**Antworten auf eingegangene Stellungnahmen im Rahmen der Umwelt-  
Verträglichkeits-Untersuchung „Erweiterung des Tanklagers der Tanklux S.A. im  
Hafen Mertert“- hier: Studie Luftreinhaltung „Immissionsprognose für die Erweiterung  
des Tanklagers der Tanklux S.A. im Hafen Mertert“ (TÜV Gutachten 936/21232219/A  
vom 27.06.2016)**

Dr. Kai Born und Dr. Hendrik Merbitz, TÜV Rheinland Energy GmbH

**Antworten auf eingegangene Stellungnahmen:**

**Abbildung 1: Ergebnis der Bestimmung von Ersatzanemometerpositionen nach VDI 3783 Blatt 20, schwarze Dreiecke: Ersatzanemometerpositionen, blaues Dreieck: Standort der Station Wasserbillig, rotes Polygon: Tanklager Tanklux**

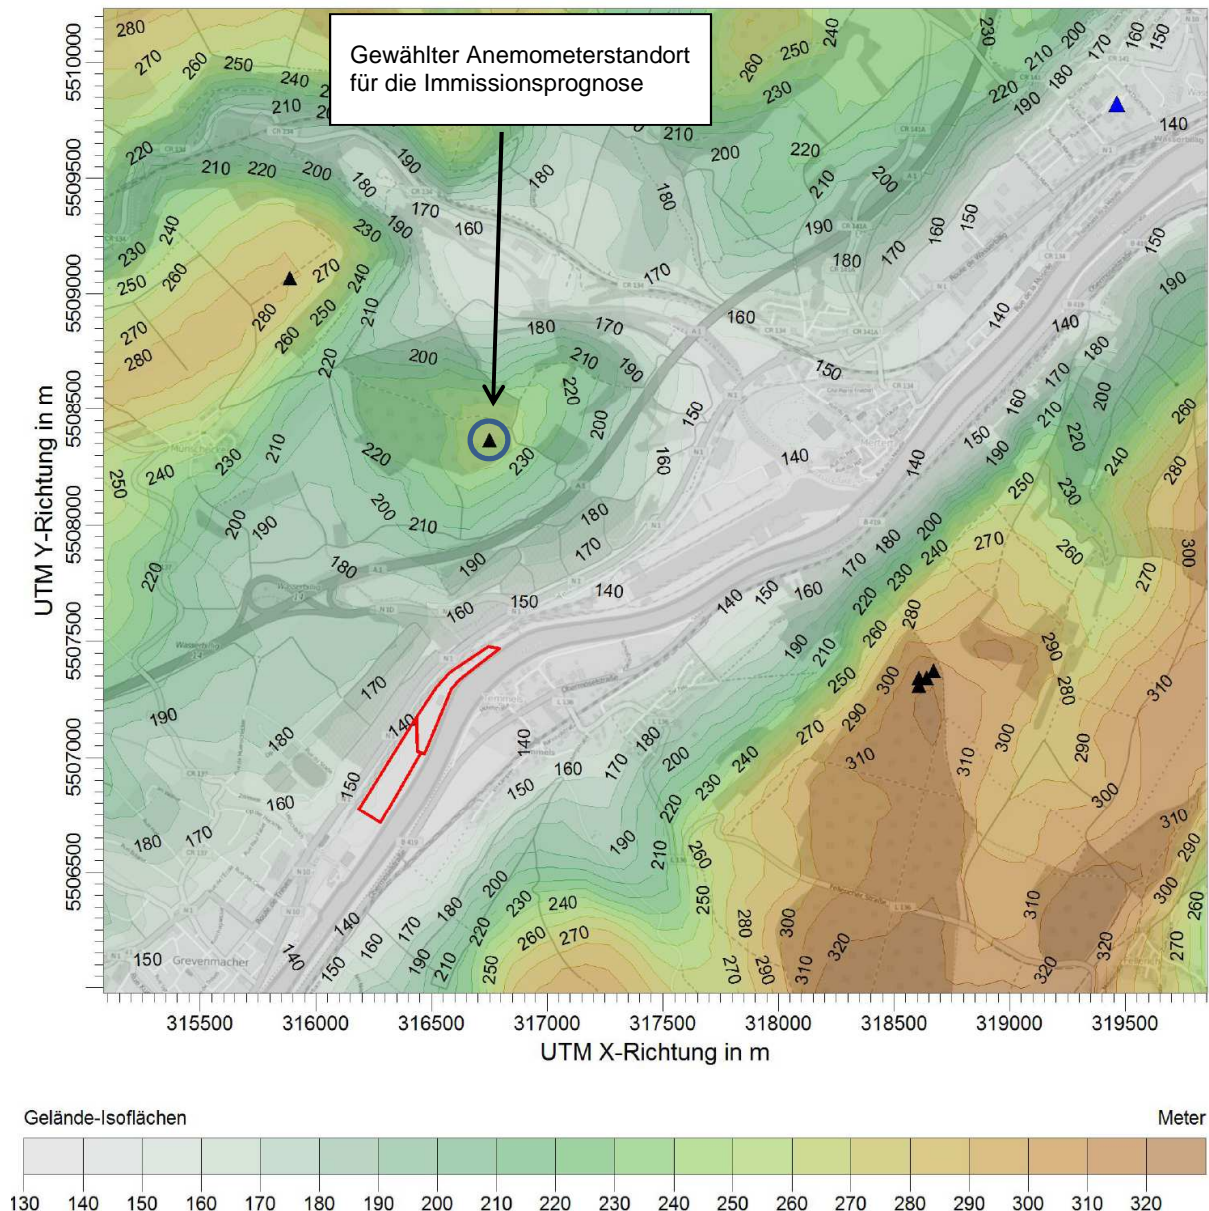
Seite	Punkt	Sachverhalt / Kritik			Entgegenhaltung	Belege		Anmerkungen / Erläuterungen
		Allgemein / Thematik	Detail	Kritik		Doku- ment	Quell- e(n) im Detail	
27	5.1	Studie Luftreinhaltung	Meteorol- ogische Datenbas- is	<b>Verwendete Daten nicht repräsentativ</b>	Von den vorhandenen Messungen (Grevenmacher, Wasserbillig, ) ist Wasserbillig die verlässlichste und wegen der Lage nahe der Talsohle ähnlichste Station.			Erläuterungen s. separaten Text
29 ff.	5.2	Studie Luftreinhaltung	Emission- sberechn- ung	<b>Zu geringe Emissionsmasse- nström im Vergleich zu Tanklager Bertrange</b>	Es handelt sich um ein fast 20 Jahre altes Gutachten für eine mehr als 20 Jahre alte Anlage. Die Anforderungen an die Dichtigkeit von Tanks haben sich seitdem enorm erhöht.  Die größten Differenzen in den Abschätzungen der Emissionen tauchen an den Punkten „Verladung in TKW“ bzw. bei Tankstellen bei „Emission durch Verschütten von Benzin und durch Entweichen von Benzindampf aus den Tankstutzen“ auf. Beide Prozesse sind nur sehr unsicher zu erfassen; es ist aber nicht einleuchtend, weshalb gerade diese mehr als 50% der erwarteten Emissionen ausmachen sollen.  Eine Berechnung der Beladungsverluste aus den Volumenströmen an der VRU und den Grenzwerten für Gesamtkohlenstoff zeigt sehr viel kleinere Emissionsmengen, als auf Basis der Zahlen aus der Studie für Bertrange von 1998 berechnet würden.			Erläuterungen s. separaten Text

Eine Übertragbarkeitsprüfung ist im vorliegenden Fall nicht durchzuführen, da die verwendete Station im Modellgebiet und in klimatisch und strömungstechnisch ähnlicher Umgebung liegt. Um den Einfluss steiler Hänge auf das diagnostische Windfeldmodell zu verringern, wurde das Anemometer im Modell auf den nächstgelegenen exponierten Hügel verlegt, wobei eine nach VDI 3783 Bl. 20 [1] berechnete Anemometerposition verwendet wurde. Diese Ersatzanemometerposition (EAP) liegt auf einem Hügel im Norden des Betriebsgeländes „Tanklux“ (siehe Abbildung 1). Diese EAP hat den Vorteil, dass (1) das diagnostische Windfeldmodell bessere Konvergenzraten als bei einem Standort im Tal aufweist, (2) die lokalen Kaltluftabflüsse in den Daten enthalten sind, und (3) die Windgeschwindigkeit im Tal nochmals reduziert wird (von ca. 1,5 m/s in 10 m Höhe auf ca. 1,2 m/s in 12 m Höhe), so dass die Vorhersage konservativer ist. Zum Vergleich: Die Windstation am Flughafen weist eine mittlere Windgeschwindigkeit von ca. 3,2 m/s auf.

Richtig ist die Bemerkung des Gegengutachters, dass das so gewonnene Windfeld nicht für Ausbreitungsrechnungen außerhalb der Talsituation verwendet werden sollte. Der Impact der Luftschadstoffe bleibt jedoch auf das Moseltal beschränkt.
